## SAS Parc éolien de Briffons

### Mémoire en réponse à la demande de compléments de la préfecture du Puy-de-Dôme en date du 06 février 2017

**Octobre 2017**

Figure 4 : Principe du raccordement électrique d'une installation éolienne

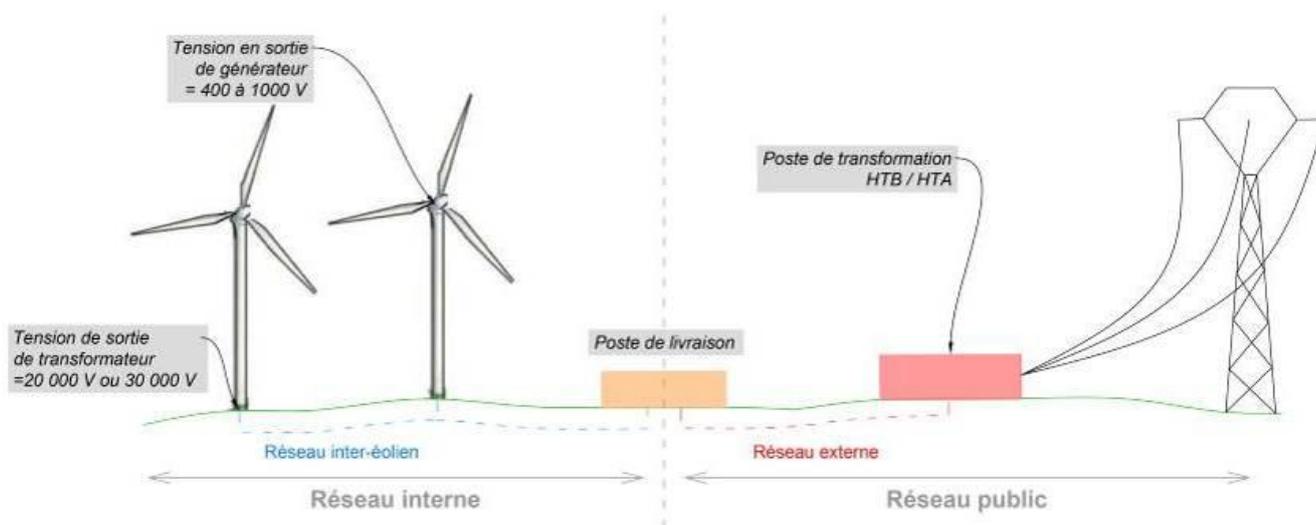
- Par ailleurs, la procédure présentée à la page 22 du Dossier Administratif et Technique, relative au raccordement du parc au poste de St Sauves est erronée et mérite d'être corrigée. Le décret du 1<sup>er</sup> décembre 2011 auquel il est fait référence a été abrogé et la procédure modifiée.

Par ailleurs, le chapitre 2.3.2 de l'étude d'impact est modifié comme suit :

« Le raccordement électrique du site du projet se décompose en deux parties distinctes : réseau interne et réseau public externe.

Carte de localisation des Entités Archéologiques (EA) recensées dans la base Patriarche  
 dans l'aire d'étude du projet éolien de Briffons

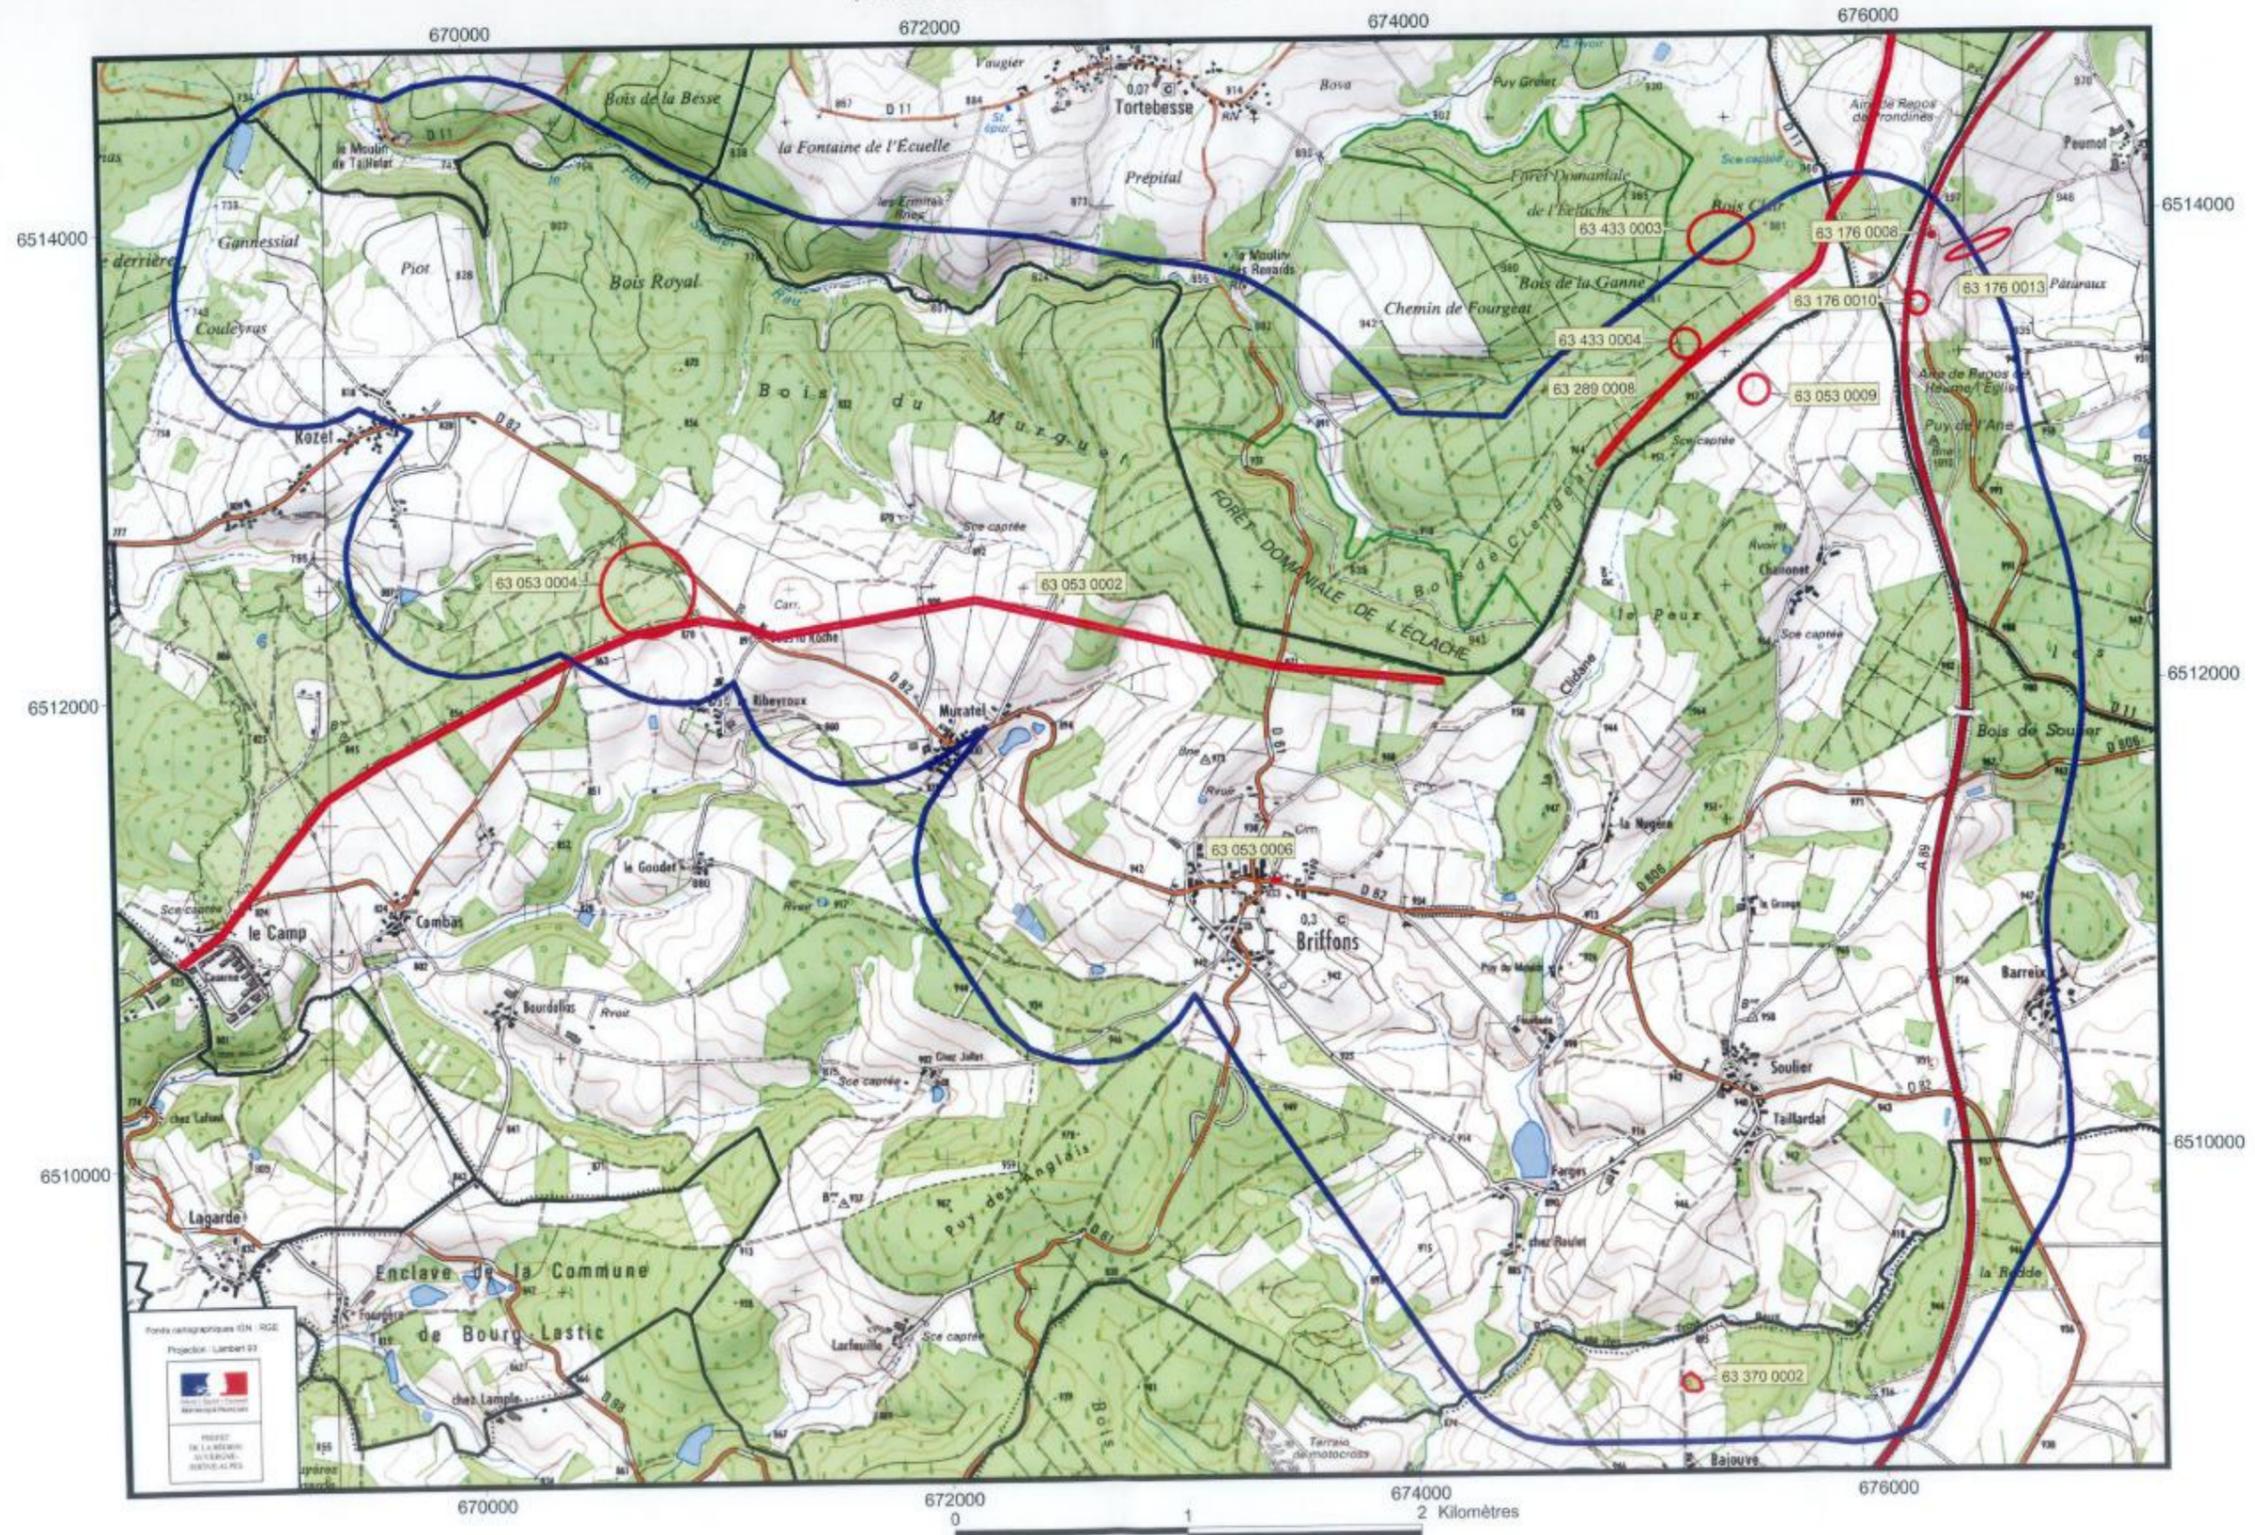
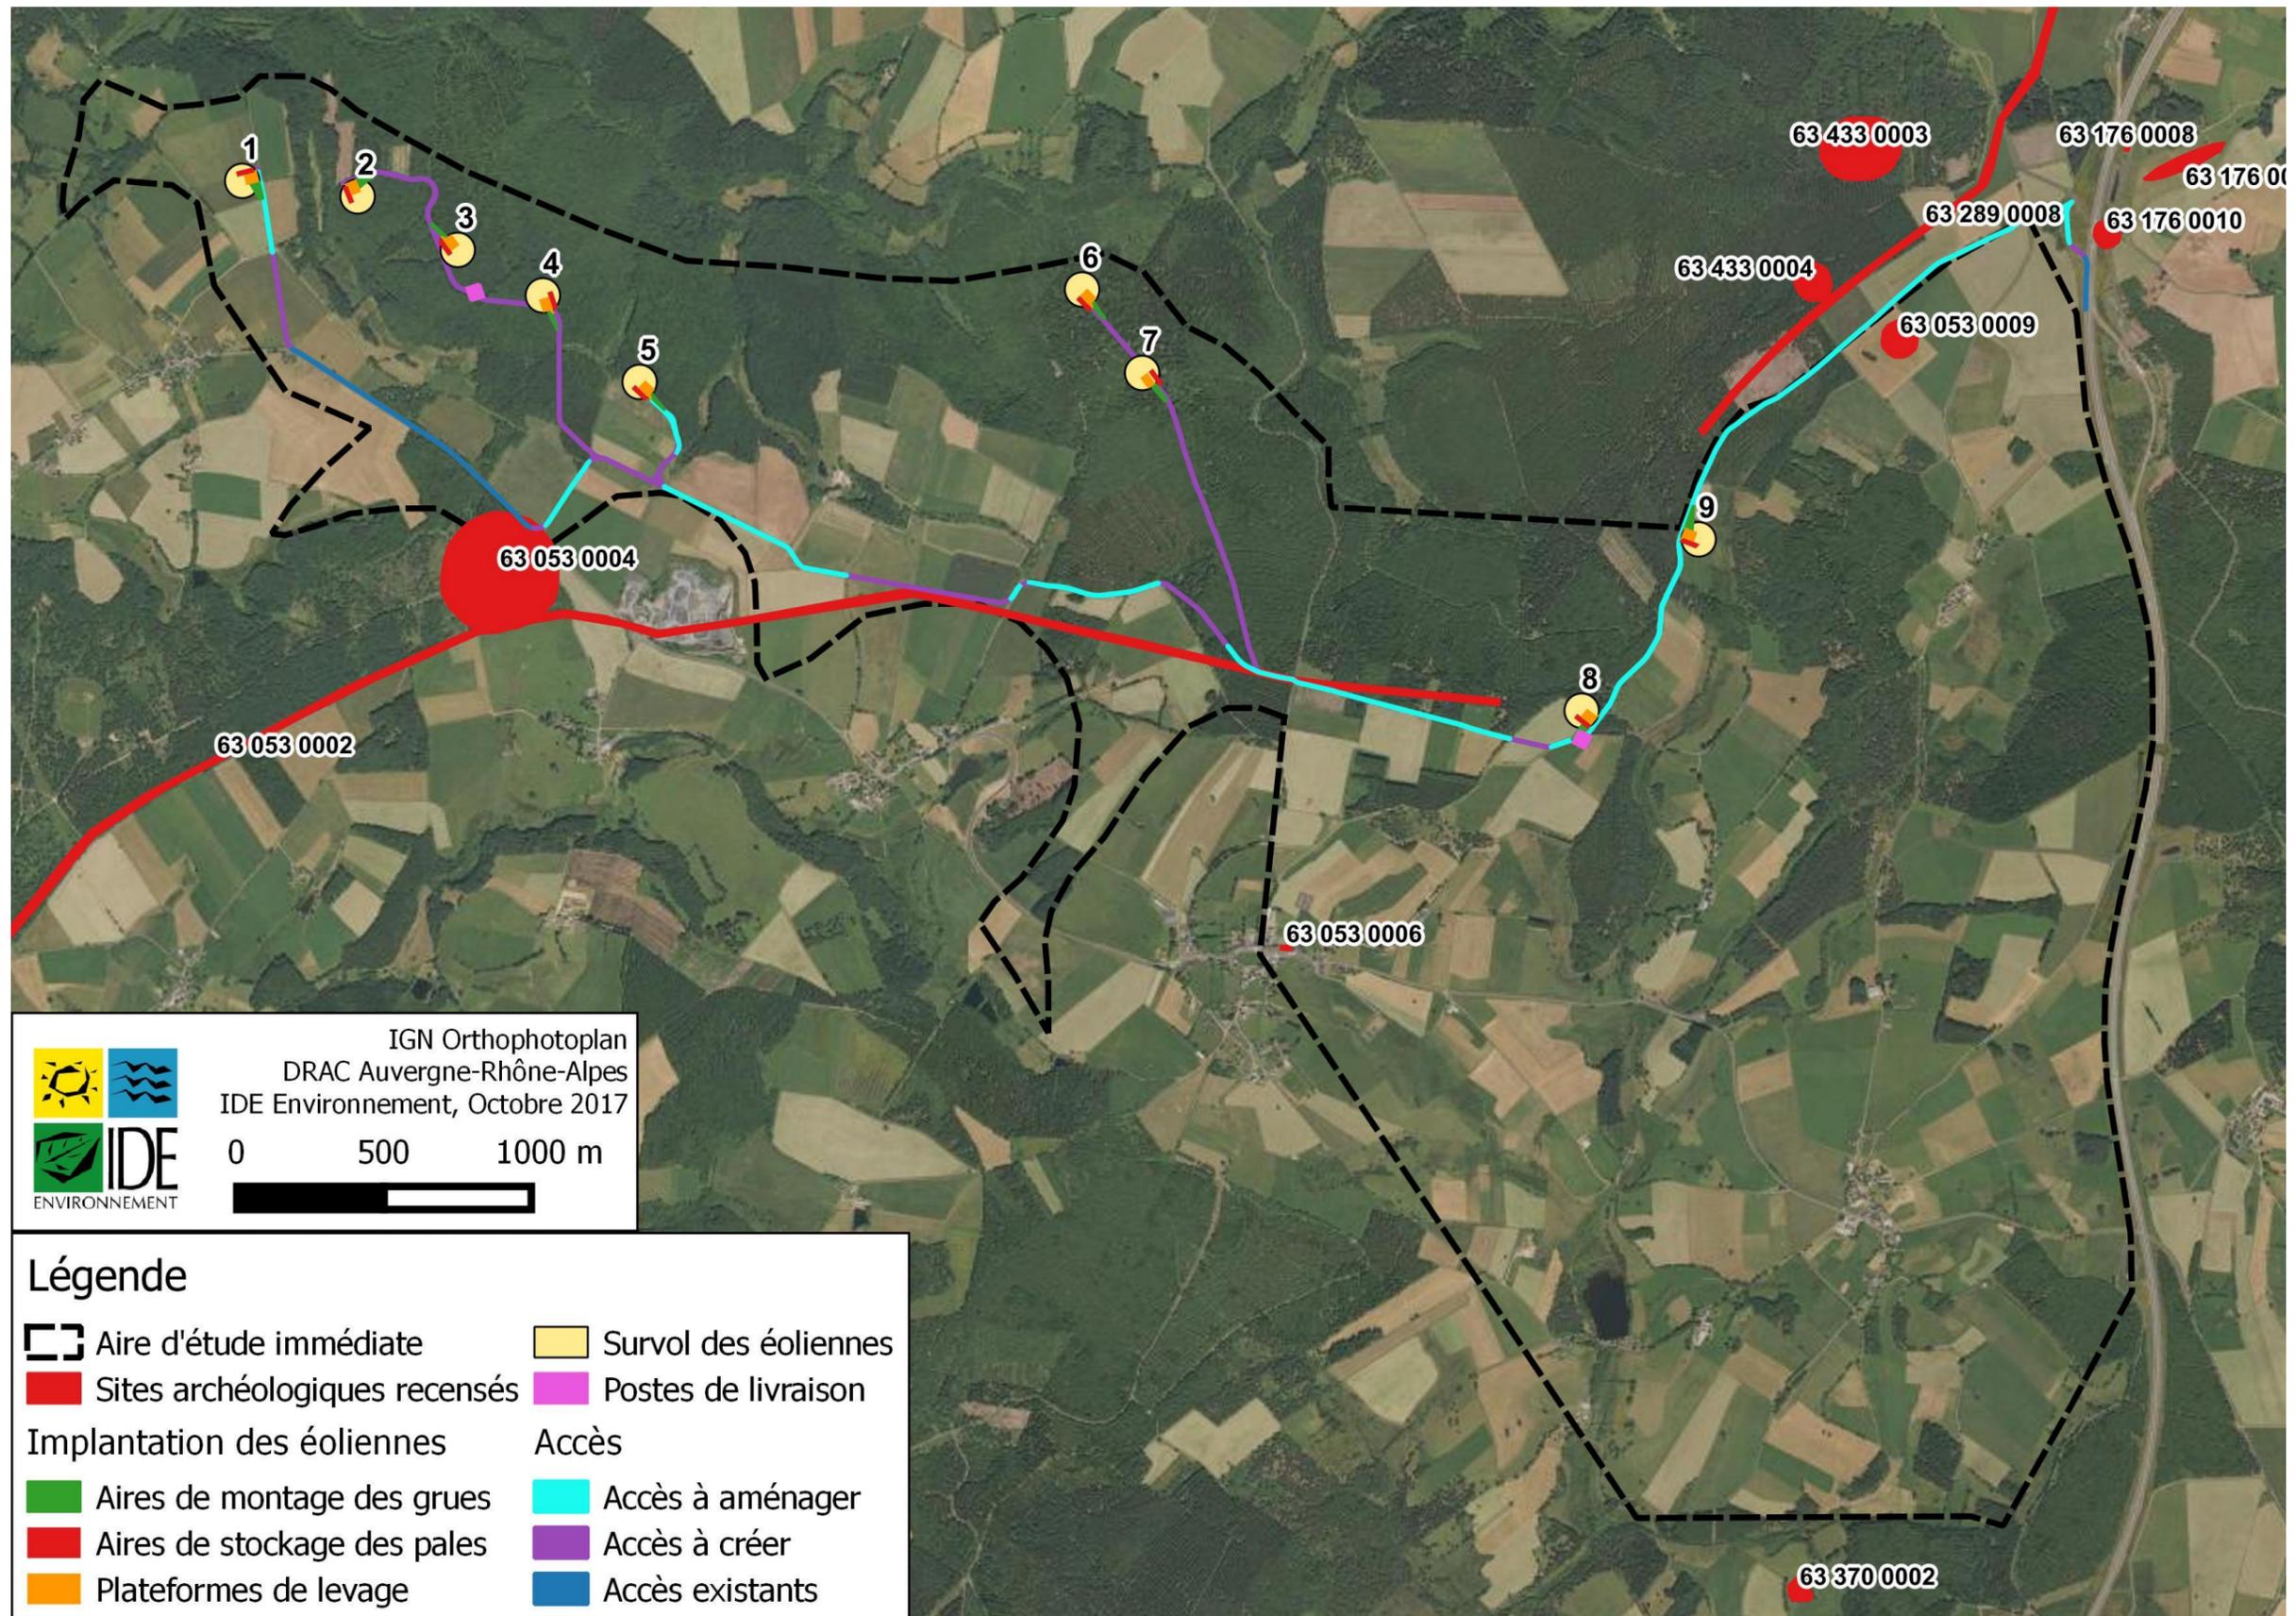
→ L'état initial et les impacts ne font état d'aucun site archéologique, alors qu'à minima la Voie romaine dite Burdigalaise ainsi que les Mines de Chanonet sont recensées dans le secteur de Briffons / Tortebesse.

Néanmoins, afin d'actualiser cette information, une consultation de la DRAC a été réalisée le 21 mars 2017. Le 10 octobre 2017, le service archéologie de la DRAC Auvergne Rhône Alpes nous a fait part de la présence de onze sites archéologiques au sein ou aux abords de l'aire d'étude immédiate (cf. carte ci-après) :

En outre, au chapitre 7.4 du dossier 4.2, est intégrée l'analyse d'impact ci-dessous (création d'un chapitre 7.4.3). Ces éléments sont en outre intégrés dans la synthèse des impacts sur le paysage et le patrimoine, au chapitre 7.4.4, et dans la partie mesures au chapitre 8.1.4. Enfin, ils sont intégrés dans le résumé non technique de l'étude d'impact (rapport 4.1).

*« La définition du projet éolien de Briffons permet l'évitement des entités archéologiques recensées par la DRAC dans le cadre du chantier [cf. carte en pages suivantes superposant les sites recensés avec le projet]. Seuls certains accès à aménager ou à créer sont localisés à proximité immédiate de sites. Les travaux envisagés ne seront toutefois pas de nature à impacter ces sites archéologiques enfouis.*

**Augmentation prévisionnelle du trafic routier en phase chantier**

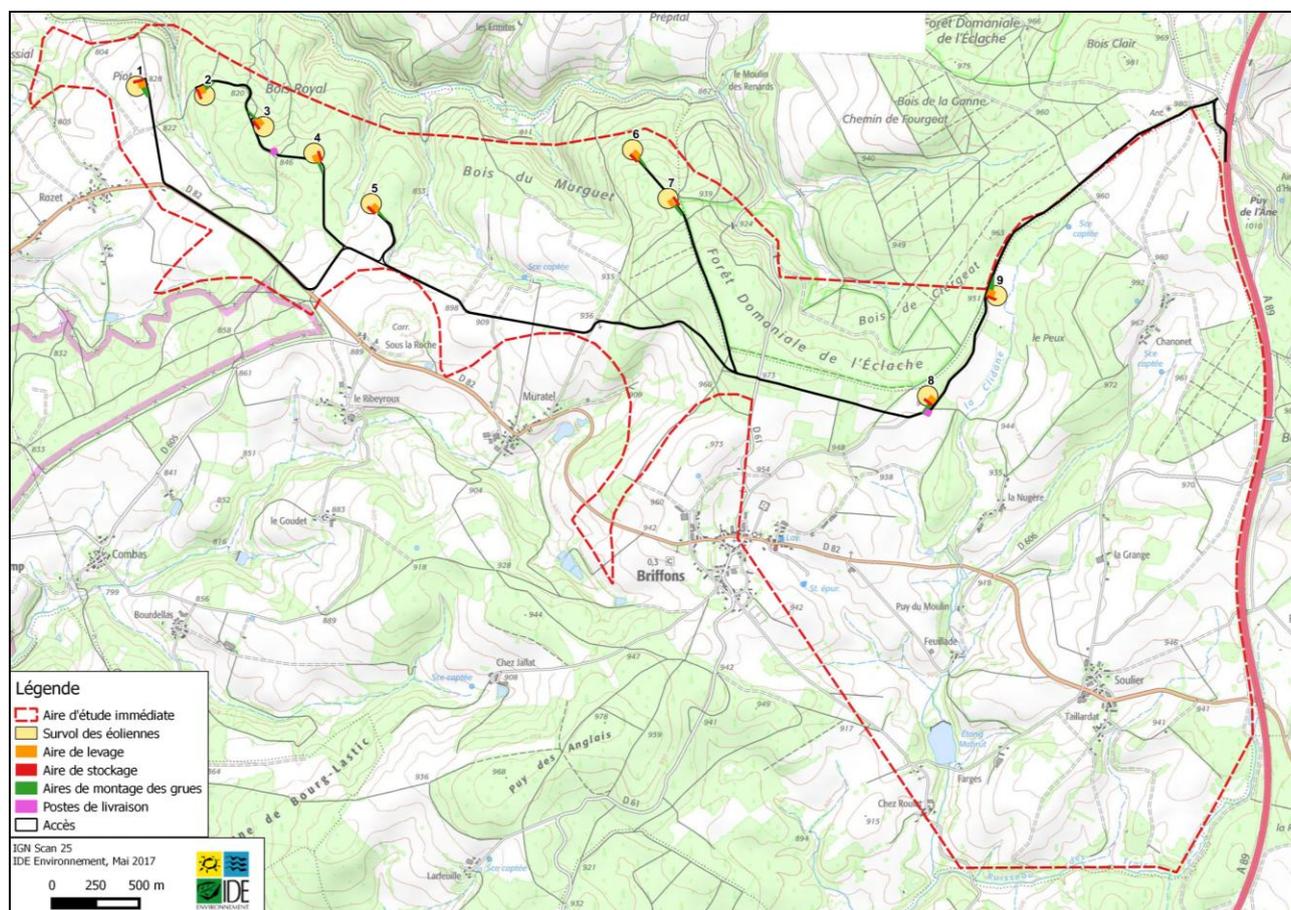
→ Quel est le pourcentage d'augmentation du trafic sur les voies routières qui seront parcourues ? Son impact ? (voir aussi avis ARS)

Ainsi, à partir des données existantes de comptages sur les RD61, RD82 et RD606, nous pouvons estimer les pourcentages d'augmentation du trafic suivant en période de coulage des fondations et en période d'acheminements des éléments des éoliennes :

Cartographie des zones de dangers pour le scénario 1 « Effondrement de l'éolienne »

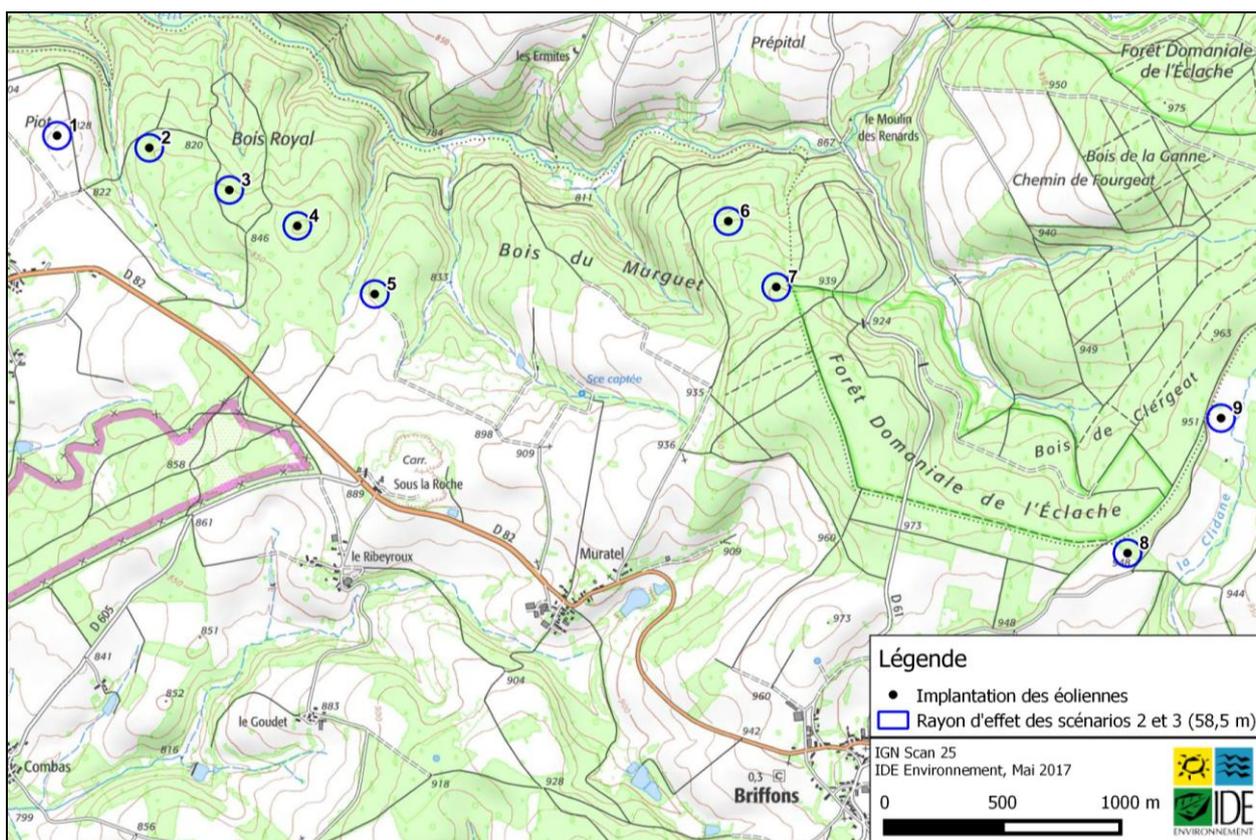
La cartographie des phénomènes dangereux gagnerait à être complétée par une carte de synthèse. La carte actuelle apparaît peu lisible au vu de l'échelle choisie.

Les cartographies des différents scénarios sont refaites de manière à être plus lisibles. Elles sont présentées ci-après. En outre, une carte de synthèse avec superposition de tous les scénarios sera ajoutée.
